Objet : BRUXELLES. Rue au Beurre, 39-41

Demande de permis unique portant sur la restauration de deux immeubles classés, l'extension d'un logement, la diminution de la surface commerciale existante, la création d'une terrasse en intérieur d'îlot et la modification des châssis de la devanture commerciale.

Avis conforme de la CRMS

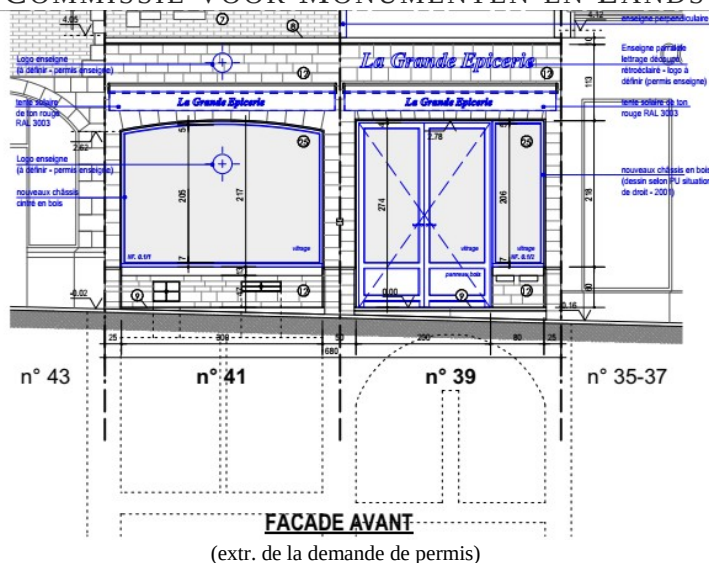
- concernant les nouvelles menuiseries à placer au n°39, la CRMS demande de fournir des détails d'exécution et de réaliser un mock-up d'un nouveau châssis (modèle II). Concernant la polychromie, elle demande – à défaut d'avoir un ancien châssis sur lequel investiguer - de justifier le choix sur base d'études historiques d'immeubles similaires afin de trouver une cohérence typologique pour ces nouveaux châssis. Elle précise que les vantaux devront être équipés de petits-bois et non de petits-fers, parce que ces éléments se retrouvent sur la photographie (cfr infra) de 1910 - qui ne laisse aucun doute concernant la présence de petits bois – et parce que le principe des petits bois est cohérent avec la typologie retenue pour ces châssis début XIXe siècle ;

- l'Assemblée pose la question du confort acoustique des pièces du logement, les châssis sont prévus à simple frappe et sans joint et seront donc peu étanches à l'air. La CRMS n'est pas opposée à intégrer un dispositif (joint) d'atténuation acoustique par rapport aux bruits extérieurs mais il s'agit d'en soumettre le détail à l'approbation de la DPC pour toujours garantir à restituer l'aspect de châssis du début du XIXe siècle, ce que les dessins du projet proposent parfaitement ;
